Bauleitplanung der Gemeinde Dautphetal, Ortsteil Dautphe
Bebauungsplan „Dienstleistungs- und Geschäftszentrum" – 7. Änderung
sowie Änderung des Flächennutzungsplanes in diesem Bereich

Beschlussempfehlungen

B 453, Gemeinde Dautphetal, Ortsteil Dautphe
Bebauungsplan „Dienstleistungs- und Geschäftszentrum“, 7. Änderung sowie Änderung des Flächennutzungsplanes in diesem Bereich [Vorentwurf 09/2025]
Beteiligung der Behörden - Unterrichtung [§ 4 (1) BauGB]

Anlagen
Übersichtskarte (© NavLog/GeoBasis-DE/BKG 2019/geoGLIS oHG (p) by Intergraph/HexagonSI)

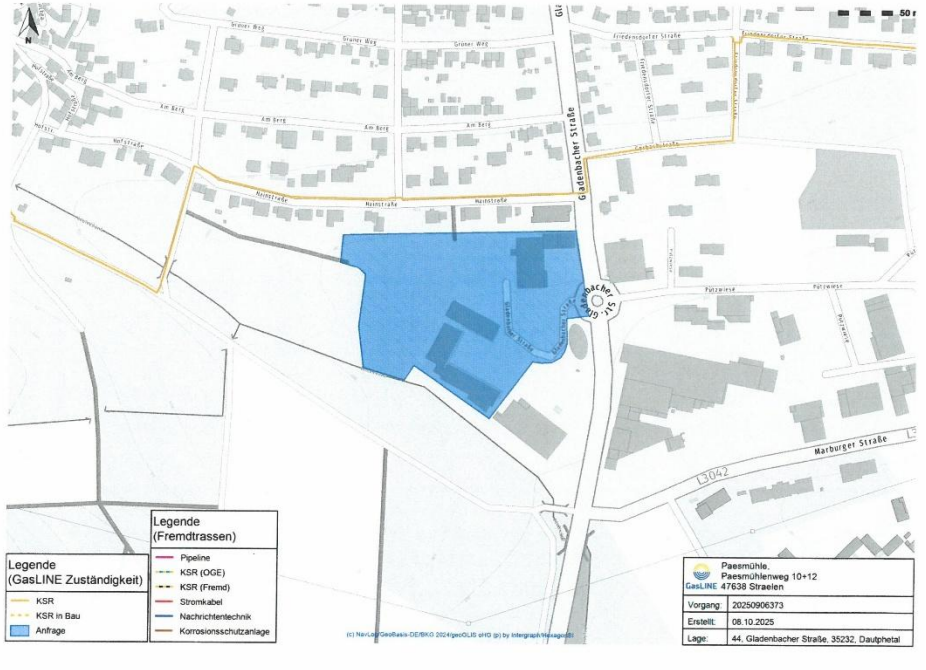
1 Mit Bezug auf Ihre o.g. Anfrage teilen wir Ihnen mit, dass von uns verwaltete Versorgungsleitungen der GasLINE GmbH im angezeigten Projektbereich **nicht betroffen** werden.

2 Hinsichtlich der Maßnahmen zum Ausgleich und zum Ersatz der Eingriffsfolgen entnehmen wir den Unterlagen, dass die Kompensationsmaßnahmen erst im weiteren Verfahren festgelegt werden bzw. keine Erwähnung finden.

Wir weisen darauf hin, dass durch die Festsetzung planexterner Ausgleichsflächen eine Betroffenheit von uns verwalteter Versorgungseinrichtungen nicht auszuschließen ist. Wir bitten um Mitteilung der planexternen Flächen bzw. um weitere Beteiligung an diesem Verfahren.

Maßgeblich für unsere Auskunft ist der im Übersichtsplan markierte Bereich. Dort dargestellte Leitungsverläufe dienen nur zur groben Übersicht.

zu 1.: Der Hinweis wird zur Kenntnis genommen.

zu 2.: Der Hinweis wird zur Kenntnis genommen.
Die Planung betreffende Ausgleichs- und Kompensationsmaßnahmen werden derzeit erarbeitet und werden zum Entwurf in die Planunterlagen mit aufgenommen. Die GasLINE GmbH wird im Zuge der Entwurfsoffenlage gemäß § 3 Abs. 2 BauGB in Verbindung mit § 4 Abs. 2 BauGB erneut an der Planung beteiligt.
